# ENQUÊTE PUBLIQUE

## MODIFICATION N°3 DU PLAN LOCAL D'URBANISME REPONSES DE LA COMMUNE AU PROCÈS-VERBAL DU COMMISSAIRE ENQUÊTEUR

Dossier N°: E24000098/67

Objet : Enquête Publique E24000098/67  
Procès verbal  
Demande de mémoire en réponse

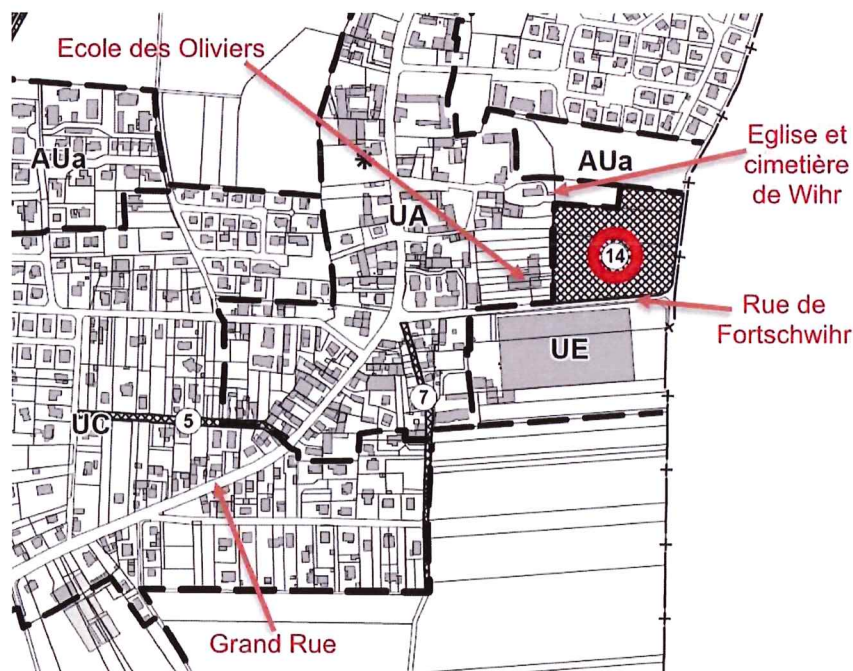
**La note de présentations indique qu'il y a eu quatre modifications depuis l'approbation du PLU en 2012, mais cette notice n'est pas explicite sur le contenu de celles-ci, un résumé synthétique des modifications précédentes permettrait de mieux comprendre les choix retenus pour le projet de modification n°3.**

**a. Pourriez-vous indiquer sur quels points portaient ces modifications ?**

- **Modification n°1 (2014) :**
  - Mise à jour des règles de hauteur pour les annexes
  - Modification des règles de hauteur pour les logements de fonction en zone agricole
  - Modification des occupations et utilisations des sols en zone agricole
  - Suppression des règles de hauteur en zone AU

- **Modification simplifiée n°1 (2014) :**
  - Intégration des dispositions complémentaires du PPRI
  - Modification des dispositions sur la desserte des terrains par les voies publiques ou privées
  - Reformulation des règles pour les constructions sur limites

- **Modification n°2 (2021) :**
  - Secteurs de Mixité Sociale (identification + taux de logements sociaux + typologie)
  - Renforcement des règles relatives aux voies (largeur), accès (vers des constructions non situées en première profondeur par rapport à la voie de desserte), stationnement
  - Protection d'arbres remarquables
  - Disposition particulière pour la reconstitution de vestiges dans le centre ancien
  - Suppression d'un emplacement réservé

- **Modification simplifiée n°2 (2022) :**
  - Rectification d'une erreur matérielle
